軟體重要通知

SW1A 型 Automation Organizer (WindO/I-NV4)

圖 1-1 「通信設定」對話框中的「網路卡(network adapter)」設定

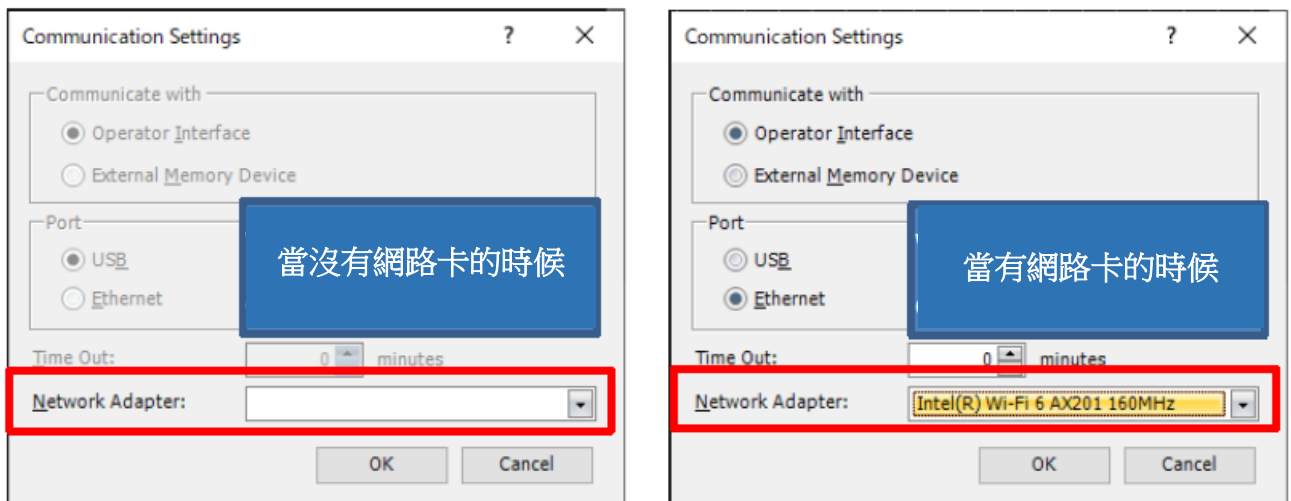
下載專案檔案時，如果 PC 上沒有有效的網路卡(network adapter)，會跳出「通信設定」的對話框。如果在下列的任一情況進行下載時，即使不應顯示「通信設定」對話框，也會跳出該對話框並且無法執行下載。

- 將「通信設定」對話框中的「通信對象」設定為「外部儲存設備」
- 將「通信設定」對話框中的「埠」設置為「USB」

使用乙太網電纜將可程式人機介面連接到電腦，或著，將電腦連接到無線存取點(Wi-Fi access point)以啟用網路卡(network adapter)並執行下載。

預定於 2023 年 3 月發行的 SW1A 型 Automation Organizer Ver.4.4.1 內所收錄的新版軟體即可對應。

- WindO/I-NV4 Ver.2.2.1
